『無償修理(リコール)作業のお願い』

令和2年12月16日
住友ナコ フォークリフト株式会社

今般、『排気圧力基準値外れ不具合』に対する是正措置につきまして、令和2年12月16日に下記の大型特殊自動車ならびに小型特殊自動車のリコール是正措置の実施を国土交通省へ届出致しました。

リコール届出番号	4856
リコール開始日	令和2年12月16日
対象機種(型式)	【大型特殊自動車】： FD30PXIII(YDN-D3K), FD35PXIII(YDN-D3K) の2車種 【小型特殊自動車】： FD20PXIII(YDN-SD2G), FD25PXIII(YDN-SD2G), FD30PXIII(SD3B), FD35PXIII(SD3B) の4車種
対象機種に含まれる車体番号	D3K-00027 ~ D3K-30064 : 11台 SD2G-00011 ~ SD2G-30105 : 13台 SD3B-00031 ~ SD3B-30031 : 3台
製作出荷期間	平成27年10月19日～令和2年4月17日
対象車両の台数	27台
不具合の部位(部品名)	排気装置(排気管)
不具合内容及び、原因	内燃式フォークリフトにおいて、オプションで装着した排気バーチカルテールパイプの内部構造及びDOCマフラーの構造が不適切なため、排気圧力が一酸化炭素発散防止装置の装置型式メーカーの届出の値を超えており、排出ガス規制適合しないおそれがあります。
改善措置の内容	全車両、DOCマフラーの出口側の角度を調整し、排気バーチカルテールパイプ及び中間パイプを対策品に交換します。
改修作業時間	約120分
お客様へのお願い	是正の準備が出来次第、弊社各販売店よりご連絡をさせていただきますので、暫くお待ちくださいます様、お願い申し上げます。

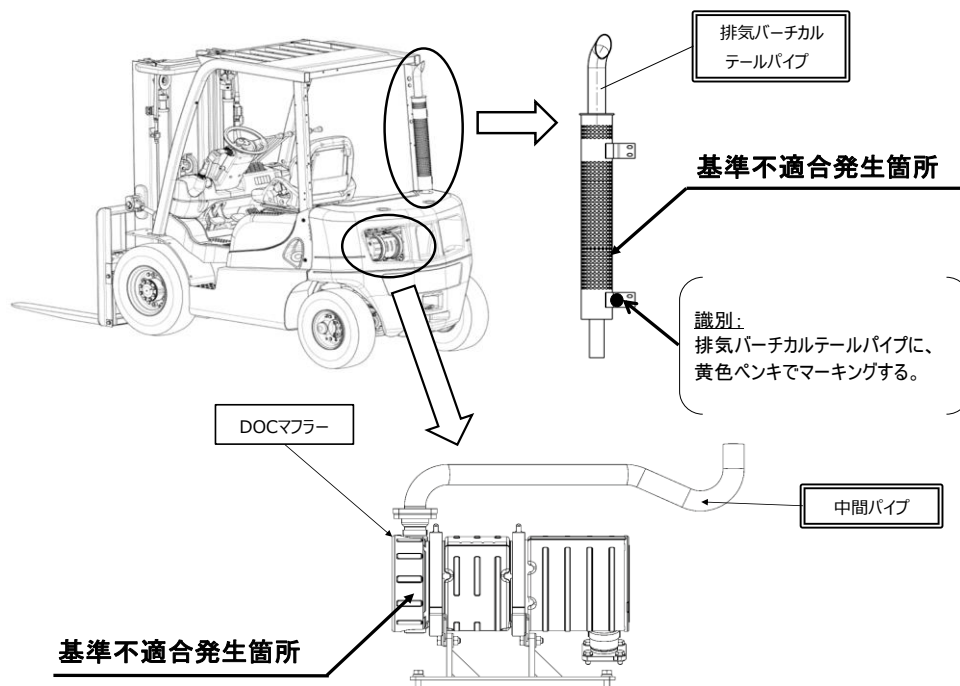
対策前	対策後
(1) パーチカルテールパイプ		内部構造変更 外観識別箇所
(2) DOCマフラー Assy		出口の角度方向を是正
(2') 中間パイプ
